Wielkopolski
Państwowy Wojewódzki
Inspektor Sanitarny

DN-NS.9011.1432.2024

DECYZJA

Inwestycja Budowa siedziby Instytutu Historii Sztuki i Wydziału Nauk o Sztuce Uniwersytetu im. Adama Mickiewicza	
Nazwa obiektu budowlanego Budynek szkolnictwa wyższego	
Zamawiający Uniwersytet im. Adama Mickiewicza w Poznaniu, ul. H. Wieniawskiego 1, 61-712 Poznań	Branża Architektura
Adres budowy ul. Wieniawskiego 3, 61-712 Poznań	Numer rysunku PB_AR_13
Stadium Projekt budowlany	Skala 1:100
Tytuł rysunku Przekrój A-A - Budynek A	Data sporządzenia rysunku 16.09.2024r.
Projektant mgr inż. arch. Grzegorz Sadowski	Data sprawdzenia rysunku 16.09.2024r.
Opracowujący mgr inż. arch. Renata Jankowska	Projektant mgr inż. arch. Grzegorz Sadowski
mgr inż. arch. Anna Janecka-Gleń	Opracowujący mgr inż. arch. Renata Jankowska
mgr inż. arch. Magdalena Biegniewska	mgr inż. arch. Anna Janecka-Gleń
Sprawdzający mgr inż. arch. Lidia Łukaszewska	mgr inż. arch. Magdalena Biegniewska
	Sprawdzający mgr inż. arch. Lidia Łukaszewska

1. Rysunek nr PB_AR_13

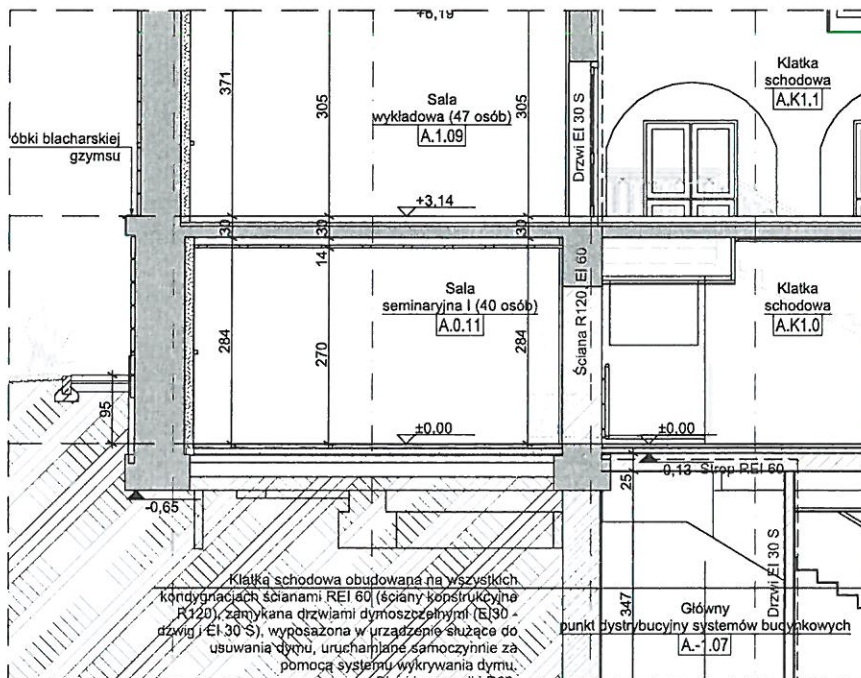
Jak wynika ze zgromadzonej w sprawie dokumentacji, wysokość pomieszczenia sali seminaryjnej I (pom. nr A.0.11) wynosi 2,7 m z obniżeniem lokalnym do 2,5 m. Wnioskowane pomieszczenie przeznaczone jest na pobyt do 4 godzin dla 40 osób (39 studentów, 1 wykładowca).

Zgodnie z § 72 ust. 1 rozporządzenia Ministra Infrastruktury z dnia 12 kwietnia 2002 r. w sprawie warunków technicznych, jakim powinny odpowiadać budynki i ich usytuowanie, minimalna wysokość w świetle pomieszczeń do pracy, nauki lub innych celów, w których nie występują czynniki uciążliwe lub szkodliwe dla zdrowia, przeznaczone na stały lub czasowy pobyt więcej niż 4 osób winna wynosić 3,0 m. Zgodnie z § 72 ust. 2 ww. rozporządzenia pomieszczenia, których wysokość powinna, zgodnie z ust. 1, wynosić co najmniej 3 m i 3,3 m, mogą być obniżone do wysokości nie mniejszej niż 2,5 m w przypadku zastosowania wentylacji mechanicznej nawiewno-wywiewnej lub klimatyzacji, pod warunkiem uzyskania zgody państwowego wojewódzkiego inspektora sanitarnego.

na obniżenie wysokości w świetle do nie mniejszej niż 2,5 m sali seminaryjnej I (pom. nr A.0.11) pod warunkiem zastosowania wentylacji mechanicznej nawiewno-wywiewnej lub klimatyzacji, zapewniającej wymianę powietrza zgodnie z funkcją pomieszczenia.

Podsumowując, Wielkopolski Państwowy Wojewódzki Inspektor Sanitarny wyraża zgodę na obniżenie wysokości w świetle do nie mniejszej niż 2,5 m pomieszczenia sali seminaryjnej I (pom. nr A.0.11) pod warunkiem zastosowania wentylacji mechanicznej nawiewno-wywiewnej lub klimatyzacji, zapewniającej wymianę powietrza zgodnie z funkcją pomieszczenia.
